PARERI TECNICI AI CONTRIBUTI PERVENUTI SUL RAPPORTO AMBIENTALE E SUL DOCUMENTO DI PIANO

Comune di Carobbio degli Angeli
Valutazione ambientale strategica del Piano di Governo del Territorio

PGT – ESTRATTO DAL DOCUMENTO DI PIANO
TAVOLA DP/2.2 – tavola delle previsioni di piano – sistema dell'urbanizzato

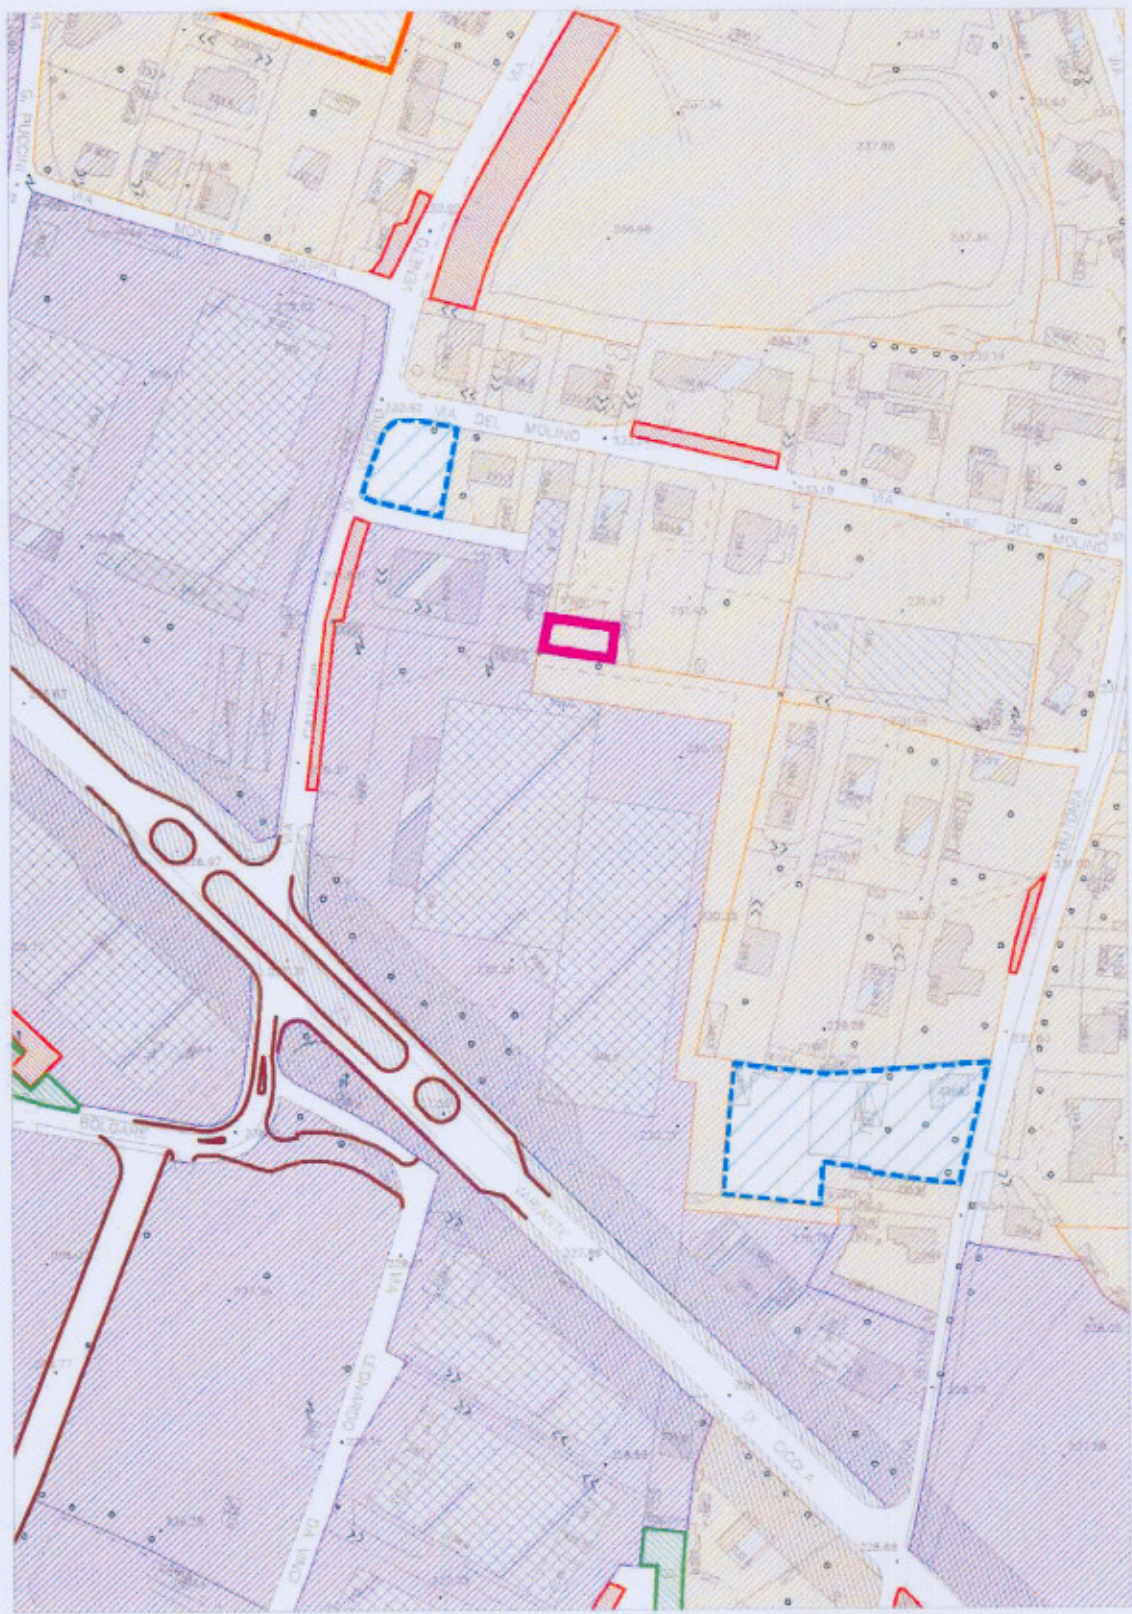
SINTESI DEL CONTRIBUTO:
Si chiede che:
l'area di proprietà identificata al mappale 2309, posta a valle di via del Mulino, venga classificata come zona agricola e/o verde privato.

PARERE TECNICO:
Si prende atto della richiesta formulata.
La relativa riclassificazione dell'area a zona per "verde privato", o comunque non assegnataria di edificabilità, verrà recepita in sede di Piano delle Regole del PGT.

PGT – ESTRATTO DAL DOCUMENTO DI PIANO
TAVOLA DP/2.1 – tavola delle previsioni di piano – sistema ambientale

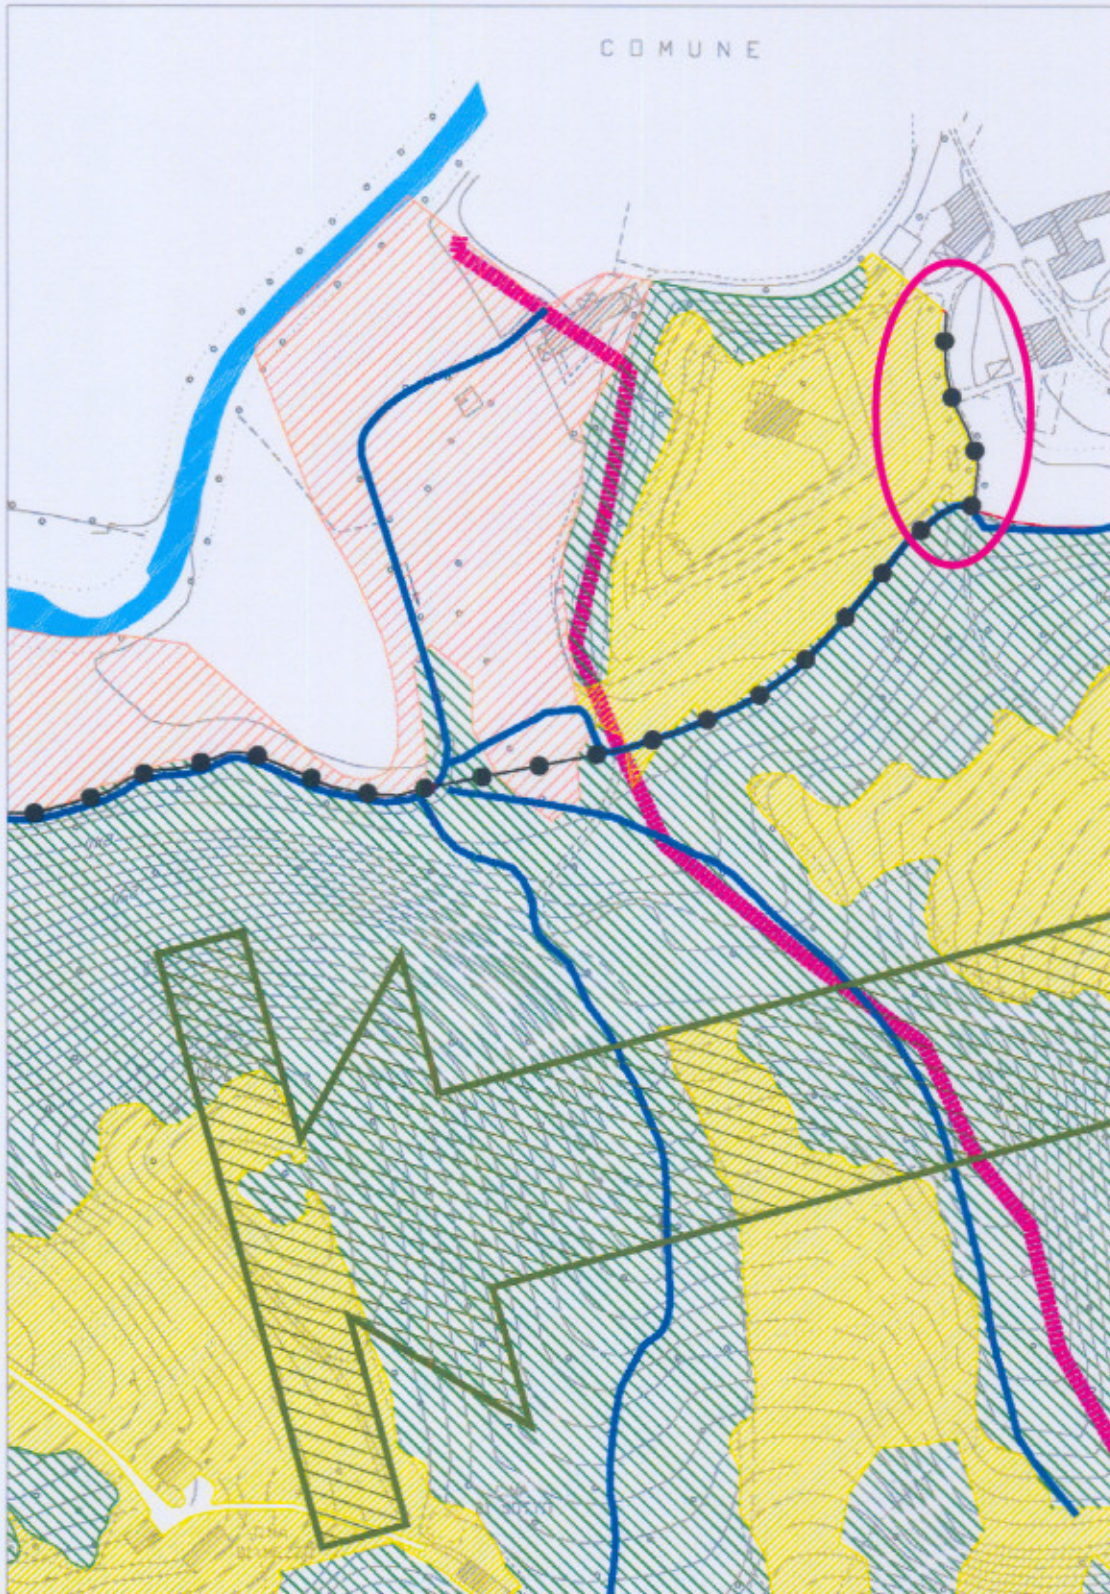
- venga previsto il proseguimento della pista ciclabile dalla Valcavallina, al fine di collegare la zona "Montecchi" (in territorio di Gorlago) con via Mossani (in territorio di Carobbio degli Angeli), passando dalla "cascina degli Alpini";
- venga prevista una pista ciclabile che, attraverso una passerella sul fiume Cherio, colleghi direttamente la via Salnitro (in territorio di Carobbio degli Angeli) con piazza Europa (in territorio di Gorlago).

Si prende atto di quanto formulato, recependo sul Documento di Piano - e nel discendente Piano dei Servizi - la nuova pista ciclabile tra via Salnitro (in Comune di Carobbio degli Angeli) e piazza Europa (in Comune di Gorlago);
Si fa presente che la pista ciclabile della Valcavallina, che collega la zona "Montecchi" con via Mossani passando dalla "cascina degli Alpini", è già prevista dal Documento di piano (tav. DP/ 2.1).

PGT – ESTRATTO DAL DOCUMENTO DI PIANO
TAVOLA DP/2.2 – tavola delle previsioni di piano – sistema dell'urbanizzato

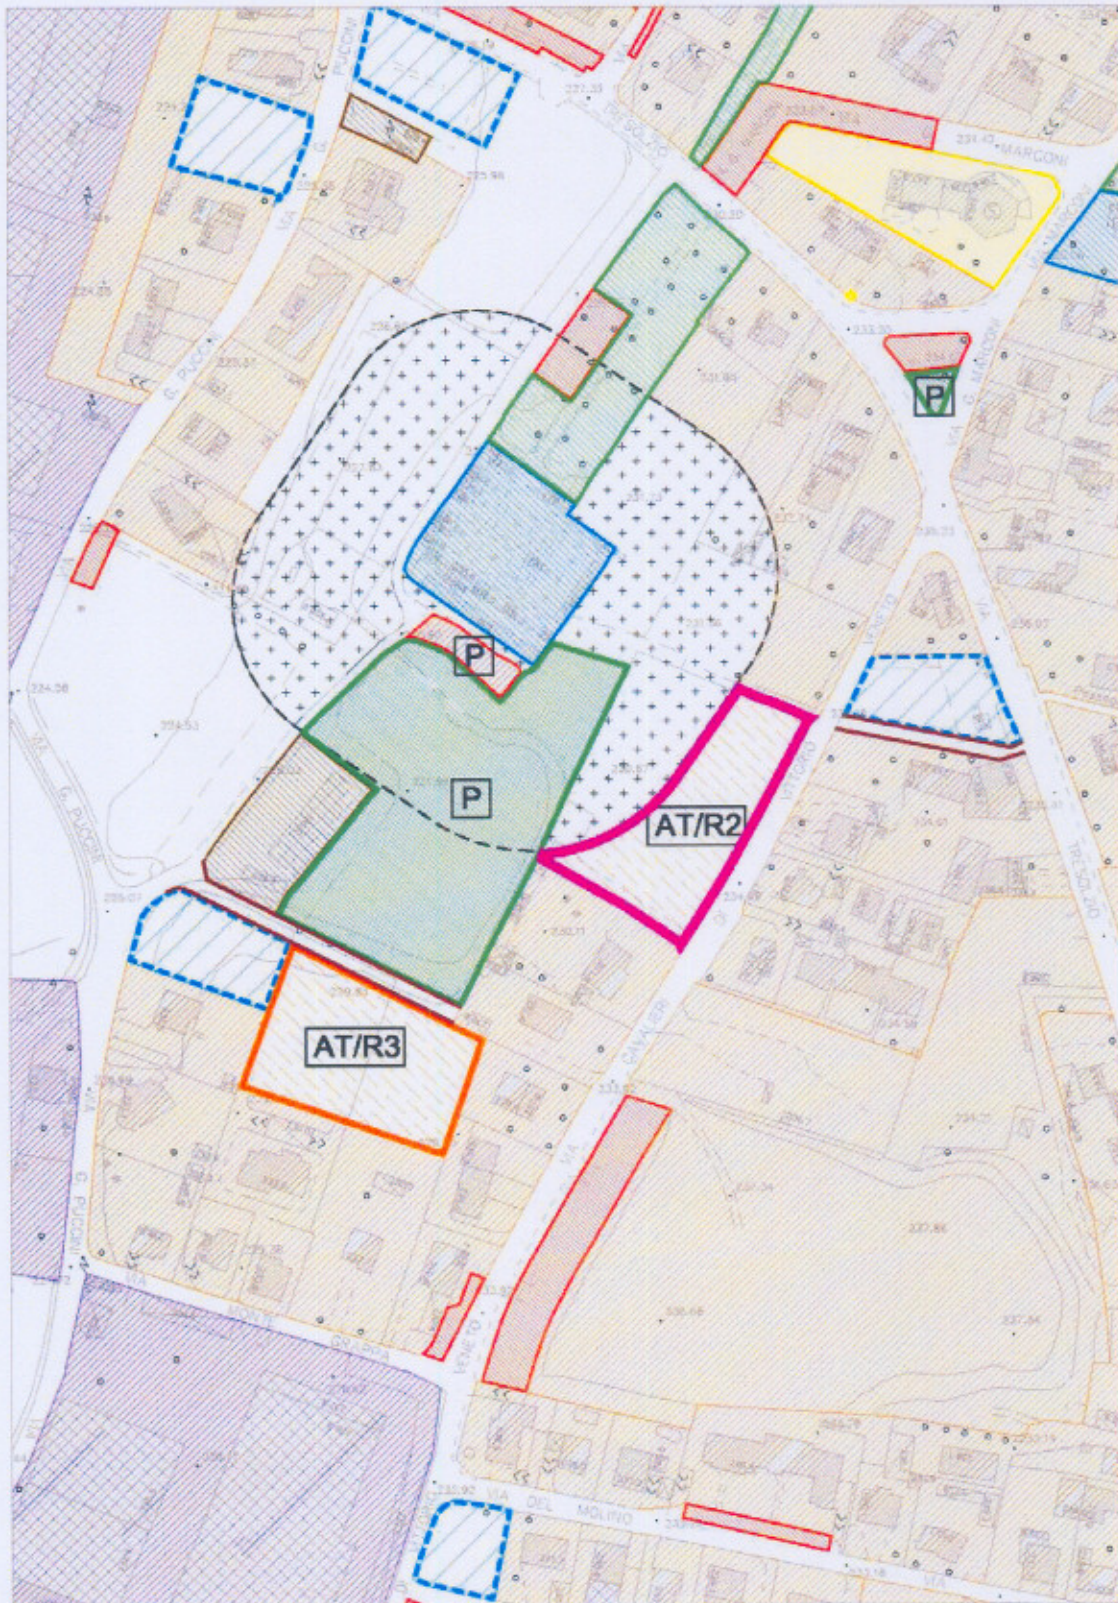
Si evidenzia che:
l'Ambito "AT/R2", sito in via Cavalieri di Vittorio Veneto, è intersecato da una linea d'alta tensione che ne compromette la possibilità di utilizzo edificatorio.

Si chiede che:
venga ridotta la fascia di rispetto del cimitero di Carobbio, da m 60 a m 50, al fine di poter disporre di un'area su cui collocare l'edificabilità assegnata.

Si prende atto della richiesta formulata, evidenziando che le fasce di rispetto dai cimiteri discendono dal relativo Piano regolatore vigente, approvato con deliberazione del Consiglio comunale n. 4 del 9 febbraio 2007.

Il PGT non può incidere sulla dimensione delle stesse, stante che le relative procedure di approvazione sono autonome e disgiunte.

L'Amministrazione comunale potrà, se lo riterrà opportuno in relazione ai propri programmi e ferma restando l'approvazione definitiva da parte dell'ASL, procedere alla revisione del Piano regolatore cimiteriale.

L'Ambito di trasformazione AT/R2 viene pertanto confermato secondo la previsione del Documento di piano valutato in sede di 2ª Conferenza di VAS.

PGT – ESTRATTO DAL DOCUMENTO DI PIANO
TAVOLA DP/2.2 – tavola delle previsioni di piano – sistema dell'urbanizzato

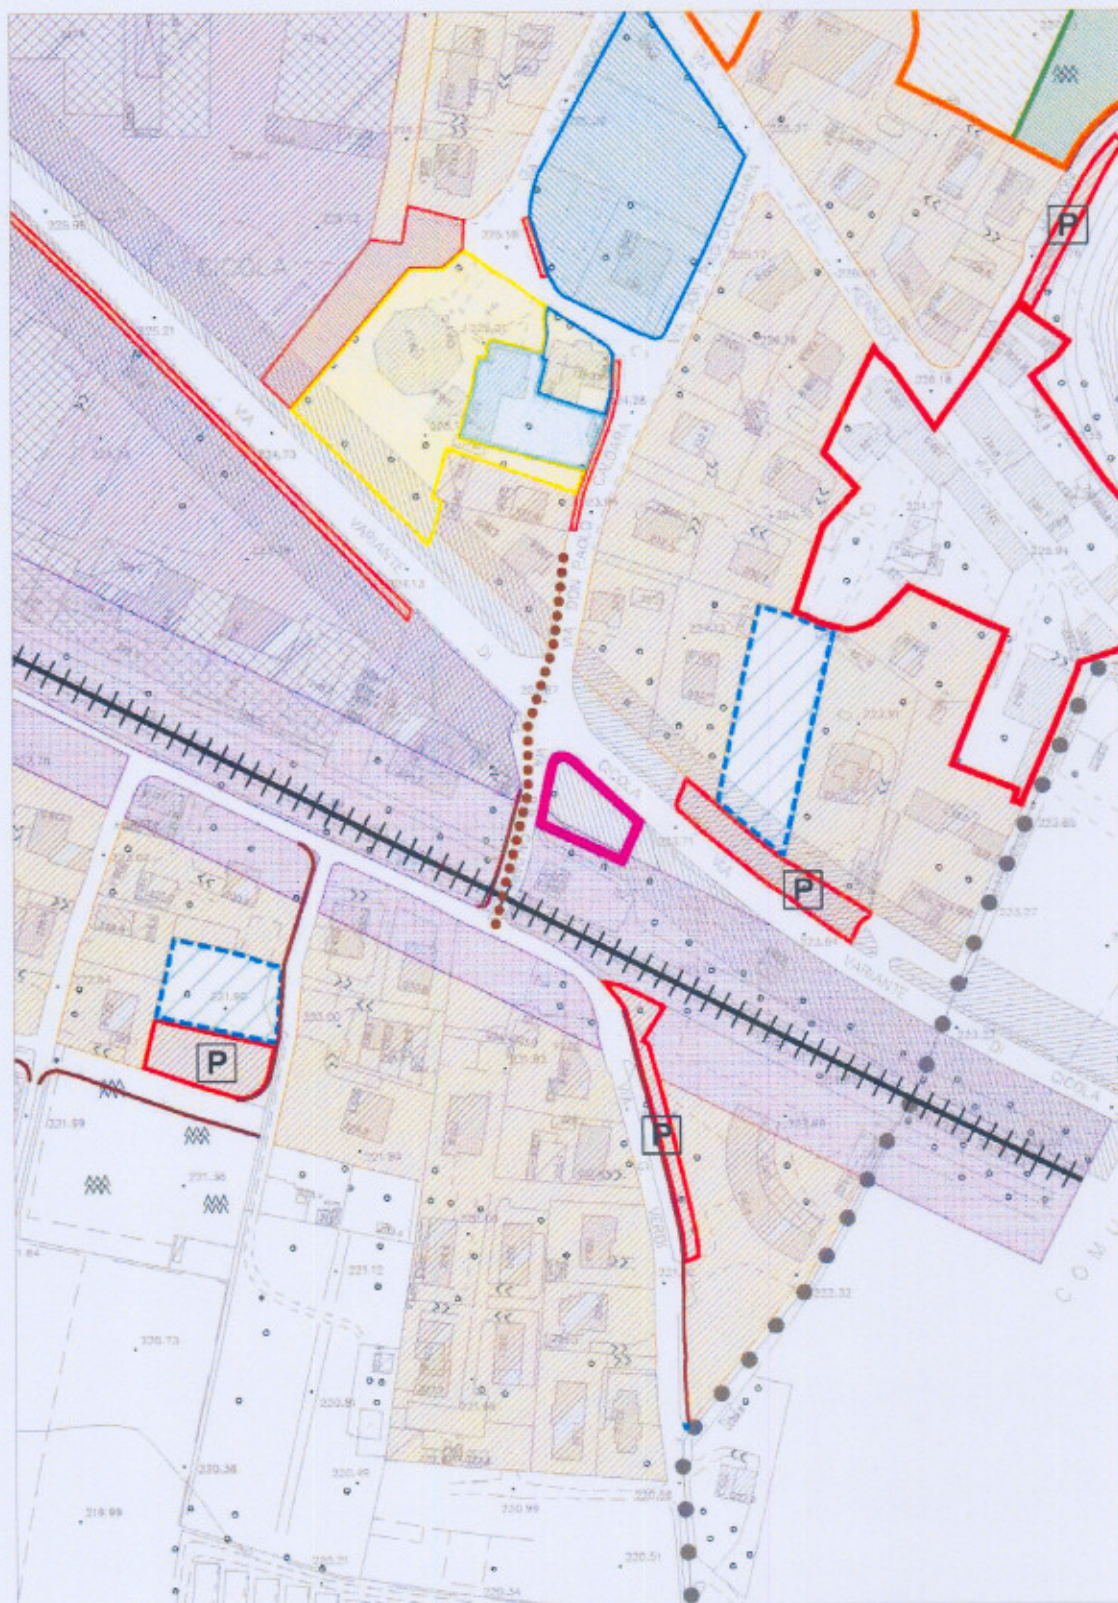
Si chiede che:
il terreno di proprietà, ubicato in via Variante di Cicola, venga classificato come zona artigianale/commerciale idonea per la costruzione di un deposito interrato.

Alla luce della declassificazione della Variante di Cicola da strada provinciale a comunale, viene meno la necessità di assoggettare le aree confinanti con il relativo tracciato a vincolo per rispetto stradale per tutto il tratto ricompreso all'interno del "Centro abitato", come individuato a termine dell'art. 4 del DLgs 285/92 (Codice della Strada) con deliberazione della Giunta comunale n. 205 del 29 giugno 1993.

- il lotto in narrativa può essere classificato - in sede di Piano delle Regole - tra gli "Ambiti plurifunzionali di completamento";
- tutte le restanti aree ubicate lungo la Variante di Cicola vengono confermate nella destinazione urbanistica definita dal DdP (con conseguenti ricadute sul Piano dei Servizi e sul Piano delle Regole), sopprimendo pertanto il vincolo di rispetto stradale per la porzione ricadente nel "centro abitato".

Resta espressamente inteso che le eventuali nuove edificazioni dovranno rispettare dal ciglio stradale le distanze minime prescritte dall'art. 9 del DM 1444/68.

PGT – ESTRATTO DAL DOCUMENTO DI PIANO
TAVOLA DP/2.2 – tavola delle previsioni di piano – sistema dell'urbanizzato

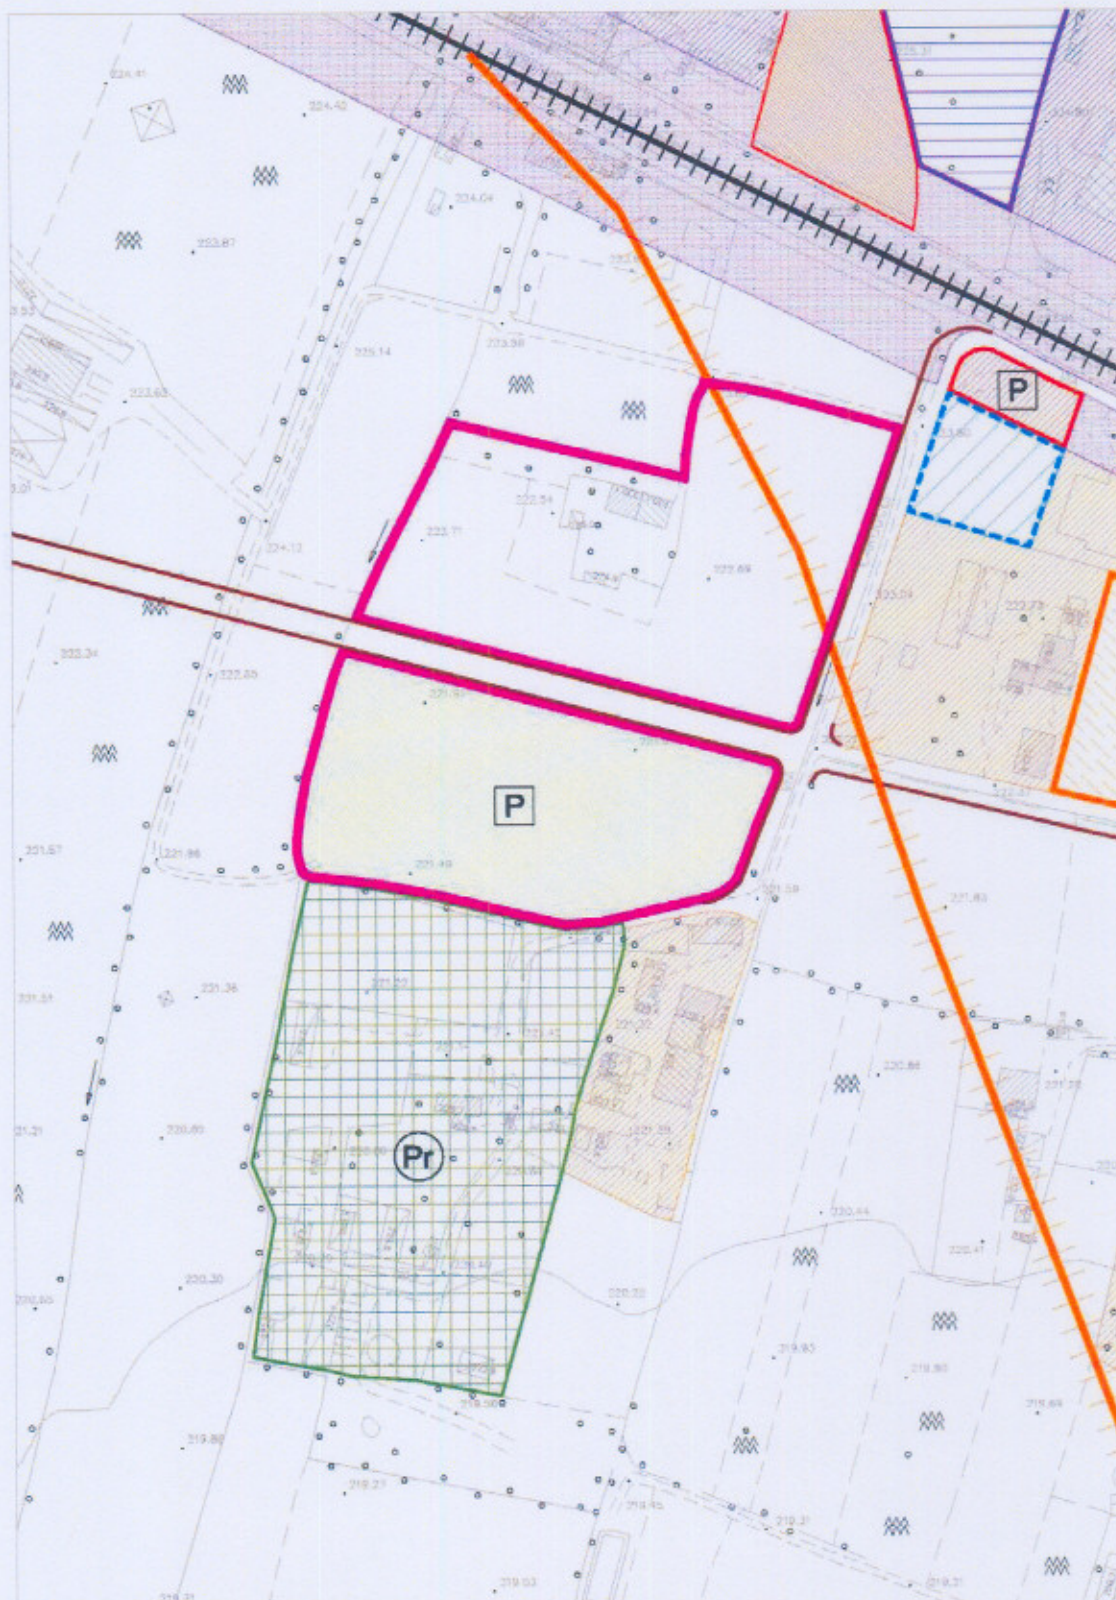
l'area di proprietà, ubicata in prossimità di via Carducci, viene classificata come "verde per attrezzature sportive";

l'area di proprietà venga riclassificata come "verde per attrezzature sportive private", in quanto al suo interno insistono delle strutture realizzate con pratica edilizia del 5 maggio 2007, fondamentali e strategiche per le attività del maneggio.

Si prende atto della richiesta formulata, rimandando al parere espresso in relazione all'istanza n. 8.

- di confermare la strada di progetto che interseca l'area;
- di escludere dalla zona per "attrezzature sportive" l'area che in sede di estratto planimetrico allegato all'istanza è definita per "addestramento cani".

La regolamentazione urbanistica e funzionale dell'area stessa sarà oggetto di specifica normativa in sede di Piano dei Servizi del PGT.
